Beskrivelse af trace ændringer for projektet Hashøj forstærkningsledning

Dette notat har til hensigt at beskrive ændringer i tracéet for projektet Hashøj forstærkningsledning. Som bilag til dette notat, vedlægges gis-filer for projektets arbejdsareal.

Evida fremsendte den 22-10-2025 et opdateret ansøgningsmateriale (SGAV Id nr.: 12784538), inklusiv gis-filer for arbejdsareal (Bilag 7). Gisfilerne "arbejdsareal" og "underboringer" fra den 22-10-2025 skal erstattes med vedhæftede gisfiler "Arbejdsareal tilpasset NOV" og "underboringer_NOV".

Ændring mellem Hashøj biogasanlæg og UB3

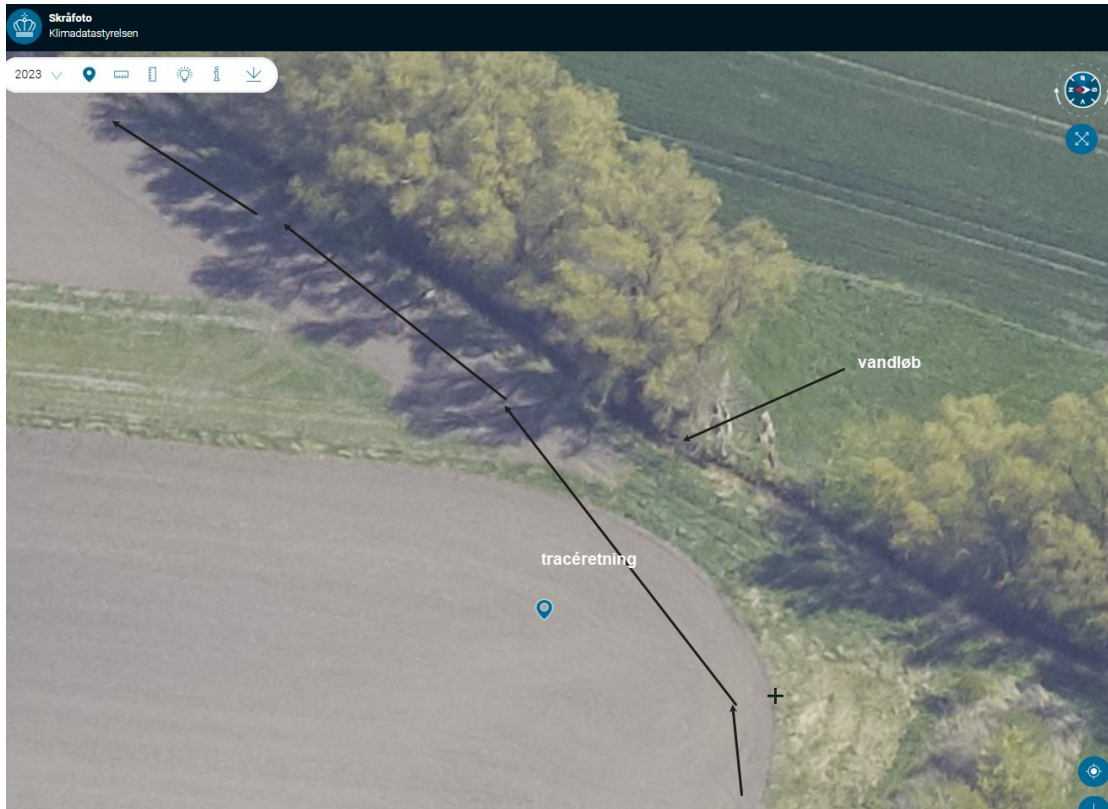
Lodsejer ønsker at tracéet forskydes mod syd, blandt andet grundet placering af kommende solcellepark.

Tracéet afviger maksimalt 130 meter fra det oprindelige tracé, på en strækning på ca. 2 km.

Det medfører en flytning af UB nr 1, dermed underbores vejen længere mod syd.

Øst for UB nr 1 anlægges tracéet langs med et vandløb, hvor arbejds-tracéet anlægges i en minimumsafstand på 6 meter til vandløbsbræmmen.

Moseområdet som er registreret øst for UB nr 1, ligger på modsatte side af vandløbet, ift. tracéet, jf. kortudklip fra skråfoto

Figur nr 42, skal erstattes med følgende figur

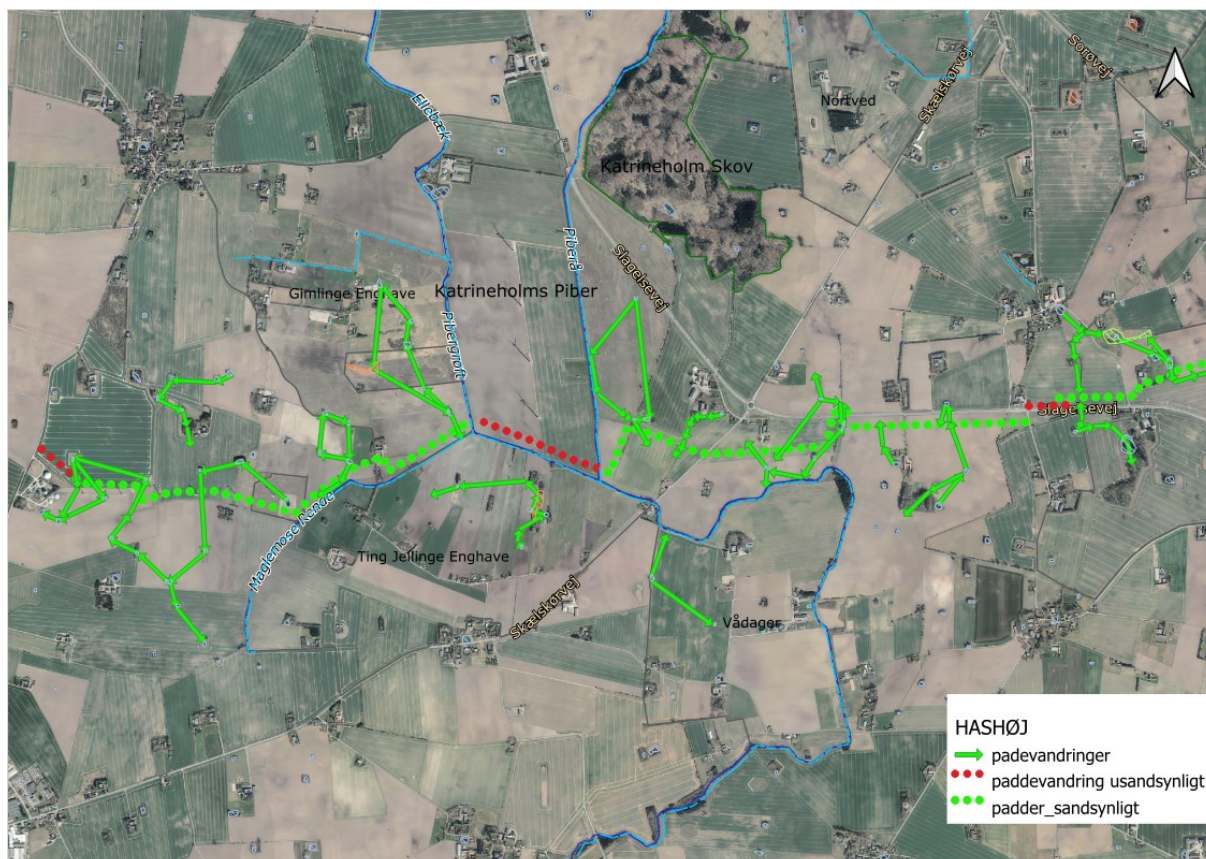
Nedenstående henviser til afsnit 19.2 i projektbeskrivelsen - *Beskyttet natur – vandløb og terrestrisk natur*. Jævnfør projektbeskrivelsens figur 42, er der sket en ændring af det punkt hvori et rørlagt vandløb krydses. Derudover passerer tracéet, efter ændringen, tættere forbi et beskyttet vandhul.

Ændringen af tracéets placering, ændrer ikke vurderingen af påvirkningen af det rørlagte vandløb, som stadig underbores.

I forhold til det beskyttede vandhul, krydser rørgraven (grøn signatur) forbi vandhullet i en afstand af cirka 20 meter, med en underboring. Dvs. der er ingen risiko for at gravearbejdet påvirker vandhullet, fordi der ikke arbejdes på terræn. I en uheldssituation vurderes et blow out ikke at være i risiko for at løbe til vandhullet, grundet afstanden fra tracé til vandhul.

Paddevandring til og fra vandhullet påvirkes ikke af anlægsarbejdet, fordi padderne til en hver tid kan vandre frit, der hvor underboringen er placeret.

Figur 58

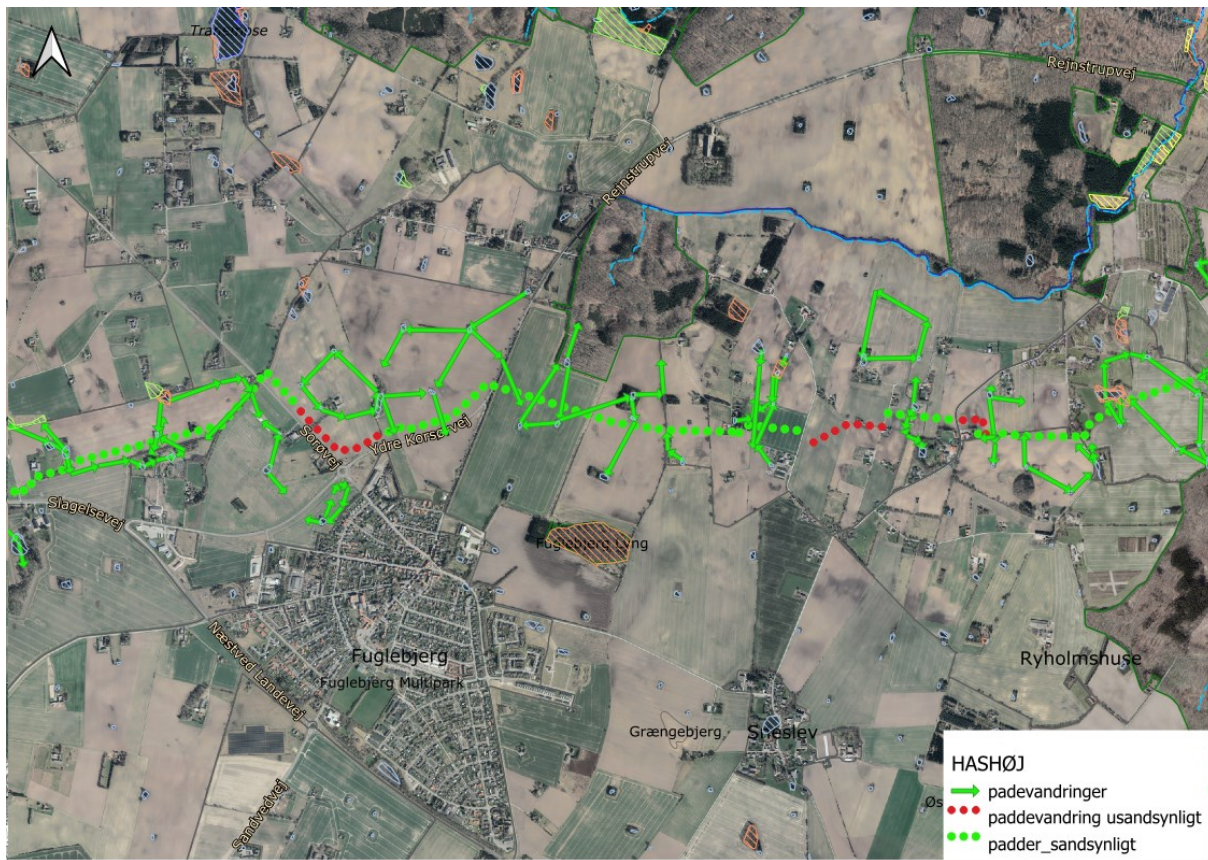
Nedenstående kortudsnit erstatter figur 58 – 62 i projektbeskrivelsen dateret oktober 2025
